改善箇所説明図

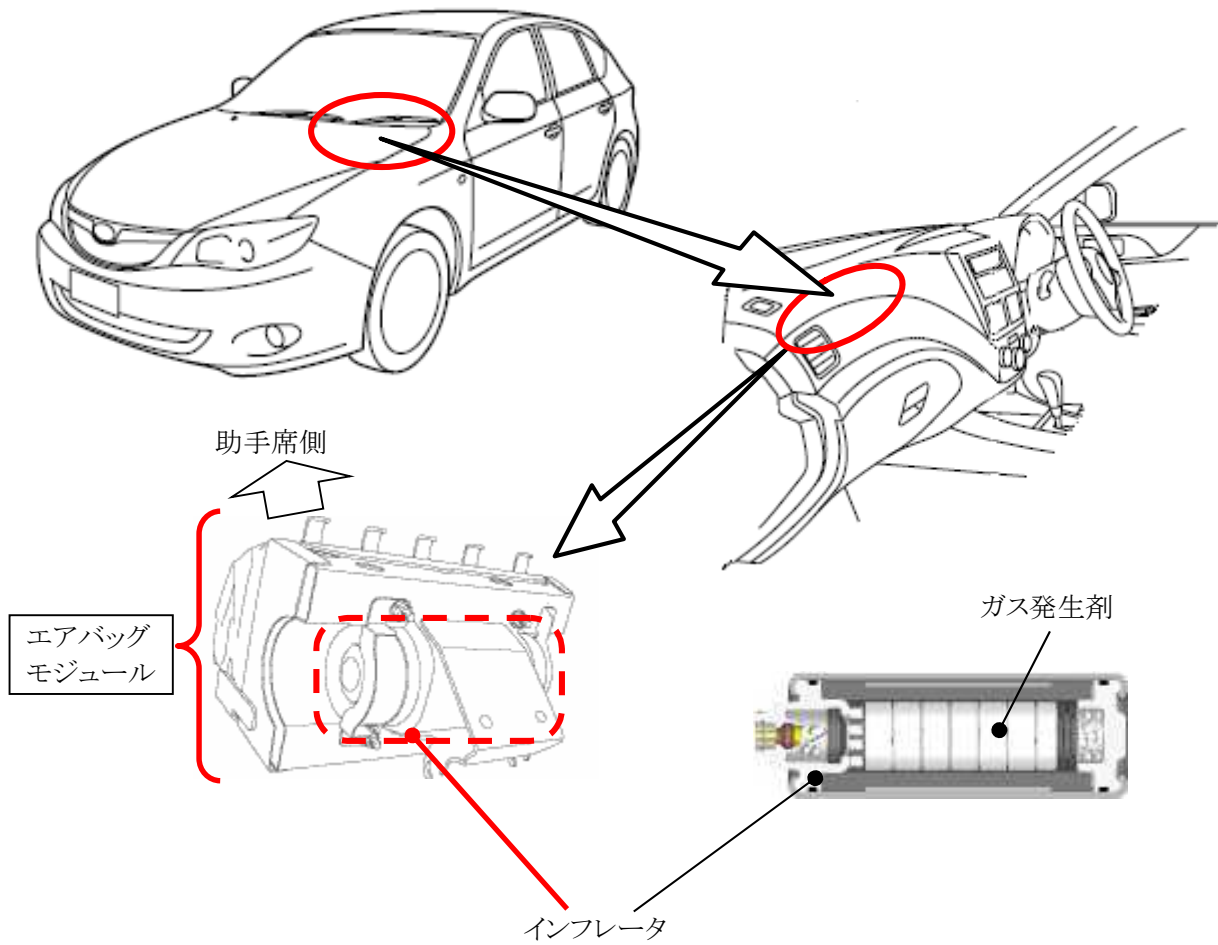
基準不適合発生箇所

助手席用エアバッグのインフレーター(膨張装置)において、ガス発生剤の吸湿防止が不適切なため、温度および湿度変化の繰り返しによりガス発生剤が劣化することがある。このため、エアバッグ展開時にインフレーター容器が破損するおそれがある。

全車両、助手席用エアバッグモジュールを対策品に交換する。

なお、部品が供給できない場合には、暫定措置として、助手席用エアバッグの機能を停止し、助手席サンバイザ部に当該エアバッグが作動しない旨の警告を表示する。

エンジンルーム内の左ストラット取付け部の前方に黄色ペイントを3箇所塗布する
